Zeitschrift: **Schweizerische Bauzeitung**

Heft 49

3. Preis (5400 Fr.) im Wettbewerb, Projekt Nr. 21. Verfasser **Marc Funk** und **H. U. Fuhrmann**, dipl. Architekten, Baden/AG

Wettbewerb für ein Theater- und Kongressgebäude in Neuchâtel

Hauptgeschoss, darüber Längsschnitt, darunter Erdgeschoss. Masstab 1:900

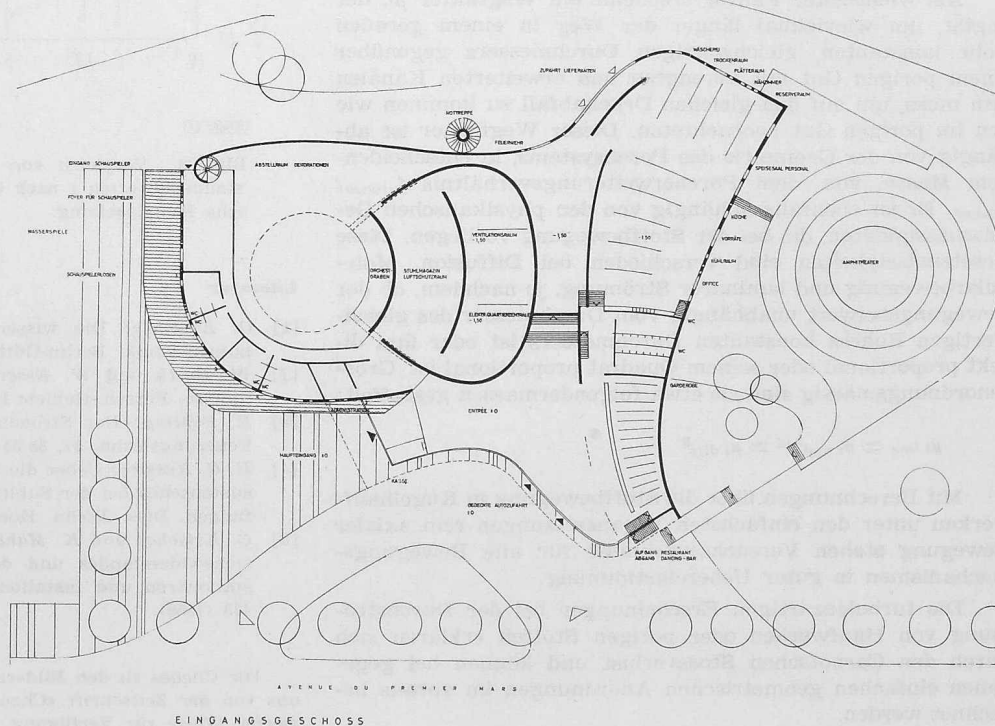
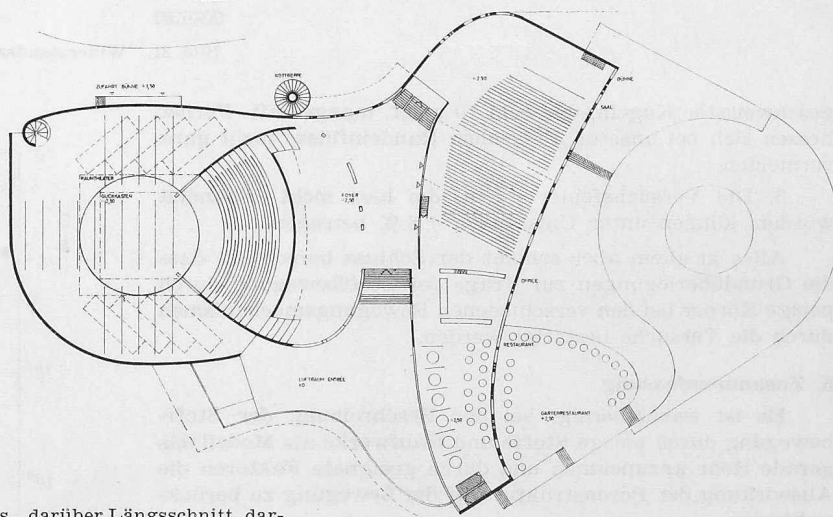
Projet No. 21. Cube rectifié 36 000 m³. La disposition générale est particulièrement organique et d'une souplesse qui permet de développer les locaux annexes sans difficulté et sans toucher au système prévu pour les grandes salles. L'entrée se fait pour les piétons par la promenade et pour les voitures par l'avenue du Premier Mars. Entrées de service côté Fbg du Lac. Le public est accueilli dans un grand hall avec vestiaires bien développés mais l'emplacement des caisses n'est pas très bien choisi, un peu étroit et barrant l'entrée des piétons. L'évacuation du public en cas de danger n'est pas résolue. En revanche, la grande salle du théâtre est d'un aspect

assez plaisant, mais la distance entre le rideau de scène et le fond de la salle est exagérée. Il manque les cabines de projections et de traductions simultanées. L'éclairage de scène n'est pas résolu par en haut. La scène est prévue pour des transformations qui permettent 4 possibilités selon les besoins du régisseur, ainsi que le proposent les indications portées sur le plan. La scène, assez haute, avec arrières-scène, 2 scènes latérales et tous les locaux annexes, est reliée au Fbg du Lac par une rampe éloignée de la rue. Le volume de scène mis à disposition est intéressant, mais les détails techniques seraient à réétudier. Ainsi, le point le plus élevé des cintres ne devrait pas se trouver au centre du plateau. Certains services de scène et les loges ne sont pas au même niveau que le plateau et n'y sont reliés que par un escalier en colimaçon.

La salle des manifestations accessible par le foyer du théâtre, de l'avenue du Premier Mars, utilise le même hall d'entrée que le théâtre et le foyer au 1er étage, sans toucher le théâtre de trop près. Cette salle est combinée avec un grand office qui communique avec la cuisine et touche au restaurant. Il serait souhaitable que la cuisine soit au même niveau que le restaurant. Petite scène assez large et profonde.

Le restaurant extérieur, au niveau du foyer, s'étale à l'angle Sud-Est. Cette orientation n'est pas admissible.

Quant à l'intégration dans le site, on peut constater que les formes souples, ondulantes et pas trop hautes de se complexer s'accordent au caractère de la promenade. L'architecture, dans ses volumes assez développés et cependant variés, est intéressante. Les élévations indiquent une architecture sensible. Le cube est modeste.

Links erstes Geschoss,
unten Erdgeschoss.
Masstab 1:900

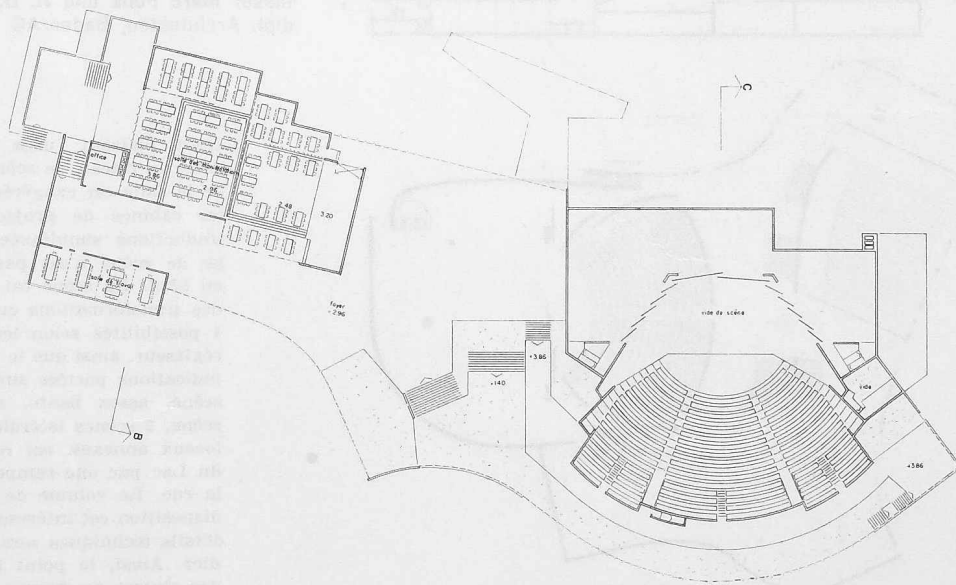
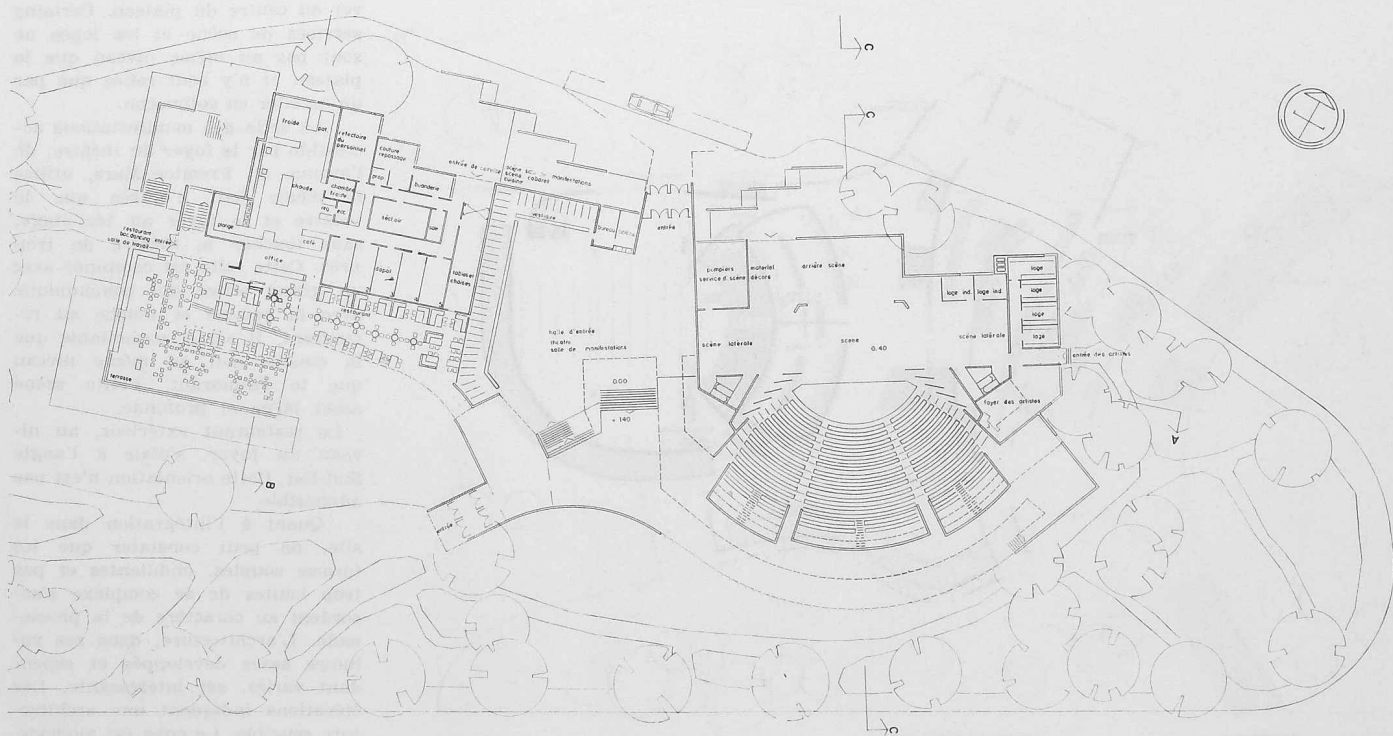
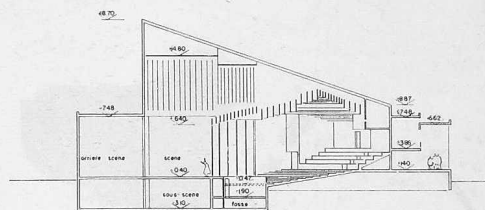
Projet No. 43. Cube rectifié 38 957 m³. Les volumes bas et composés avec souplesse sont bien implantés dans le terrain et relativement éloignés de l'avenue du Premier Mars. Les différents volumes intérieurs sont logiquement placés. Les entrées pour piétons et véhicules sont nettement différenciées.

La salle de théâtre, large de forme, est bien dimensionnée. Les places prévues en amphithéâtre sont clairement indiquées, divisées en secteurs bien conçus et pourvus des entrées nécessaires. La scène et proscenium avec la fosse d'orchestre pénètre judicieusement dans la salle. Les agrandissements latéraux sont bien conçus. Avec des moyens simples, l'auteur a réussi à trouver une mobilité d'expression assez grande entre le volume salle et le volume scène. Excellentes possibilités scéniques; l'arrière-scène est très bien étudiée. Bon projet au point de vue théâtre. Le hall et

foyer, largement conçu, forment à des niveaux différents la liaison entre le théâtre et la salle de manifestations. Celle-ci est prévue sur un plan souple et peut être partagée d'une façon naturelle en plusieurs parties. Le restaurant est en bonne liaison avec le hall et le jardin; il communique avec la salle des manifestations par un escalier particulier.

En général, le projet est étudié avec soin. Certaines formes sont cependant encore trop peu définies; les plans ne donnent d'ailleurs pas de détails, en particulier dans le foyer, sur les solutions prévues pour résoudre le problème constructif. La surface au sol de ce projet est exagérée. Le projet est intéressant au point de vue de l'exploitation. Il est regrettable que la clarté du plan s'exprime en façades par un mouvement incohérent des volumes.
